Vysvětlení, změna nebo doplnění zadávací dokumentace č. 9

podle § 98 a § 99 zákona č. 134/2016 Sb., o zadávání veřejných zakázek, ve znění pozdějších předpisů
(dále jen „ZZVZ“)

Název veřejné zakázky	UK – Výstavba Kampusu Albertov – Biocentrum
Druh a režim veřejné zakázky	Veřejná zakázka na stavební práce zadávaná v nadlimitním režimu
Profil zadavatele	https://zakazky.cuni.cz/
Evidenční číslo ve VVZ	Z2023-018663

Chybějící specifikace čistých prostor v projektové dokumentaci:

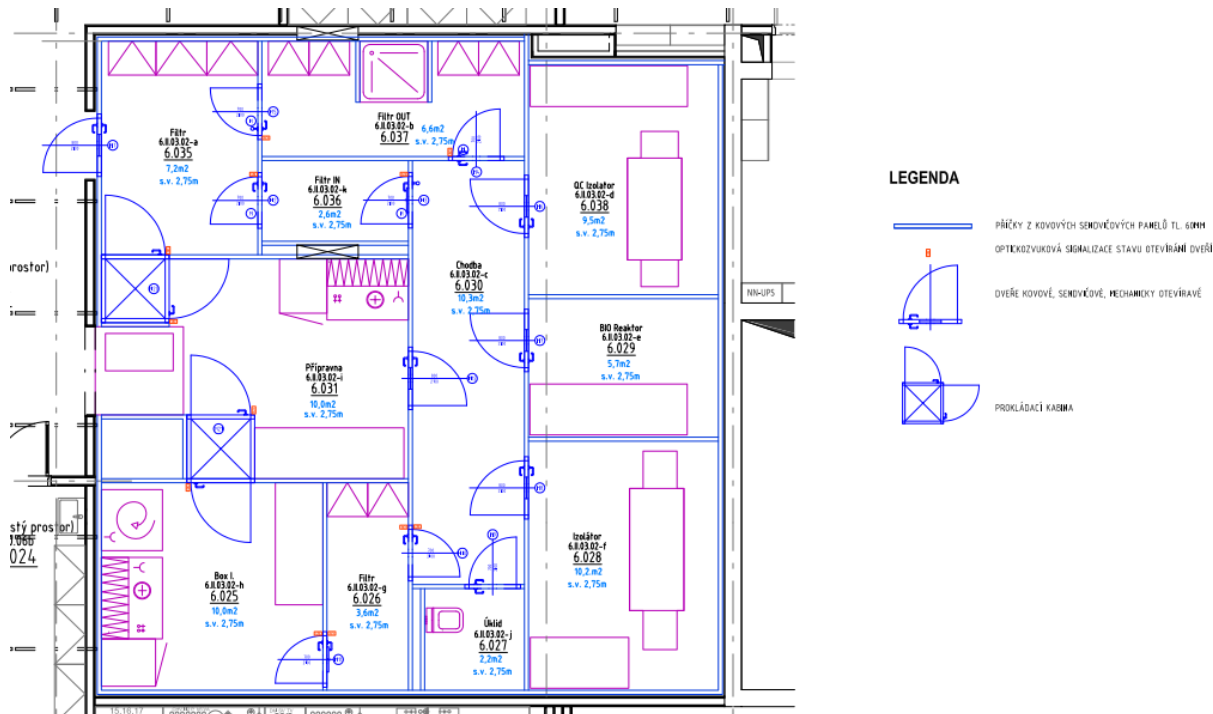
V předané projektové dokumentaci jsme nenalezli odpovídající specifikaci čistých prostor. Respektive položky, uvedené na listu „BCA D.3 - SO 01 - Architektonicko-stavební část“ pod oddílem „Čisté prostory“ (např. příčky, podhledy, sendvičové dveře) v popisu položky neobsahují žádný odkaz na projektovou dokumentaci, se kterou je tudíž nelze spárovat a dohledat jejich podrobnější specifikaci například v příslušných tabulkách výrobků. Žádáme tedy prosím zadavatele o doplnění podrobnější specifikace do projektové dokumentace, případně o informaci, kde v PD nalezneme informace k výše uvedeným položkám.

Obrázek 1 - výřez ze standardu součástí PD

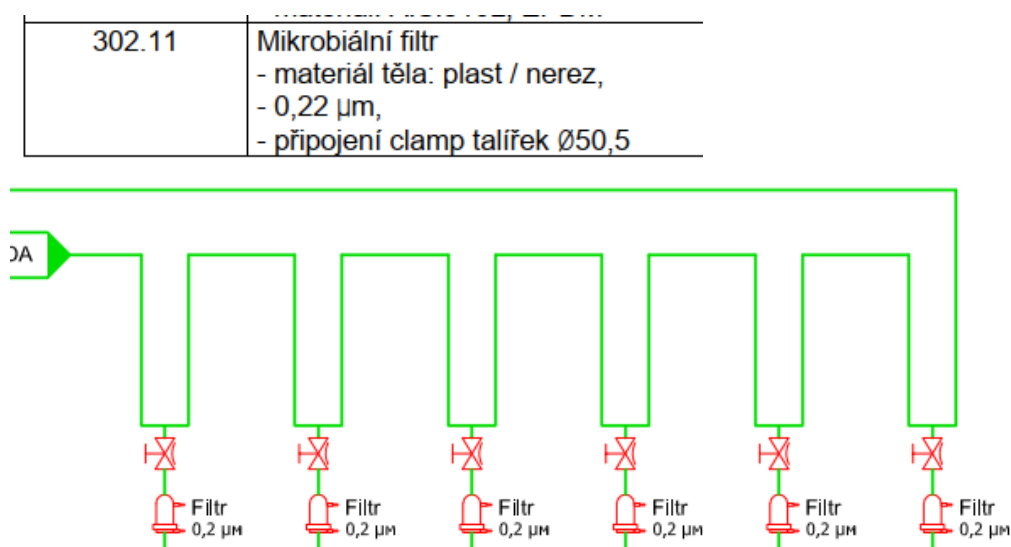
Ve výkazu výměr této profese jsme nedohledali filtry u odběrných míst F743, F746, F749, F752, F755, F758. Mají být součástí díla, prosíme doplnit jejich položky do výkazu výměr a také požadovanou technickou specifikaci do projektové dokumentace.

Jde o mikrobiální filtry v rámci připojovací sekce na rozvodný systém, položky jsou podrobně uvedeny v dokumentu standardy pod oddílem distribuce. Ve Výkazu výměr jsou vykázány v rámci položky č. 27 – Rozvody.
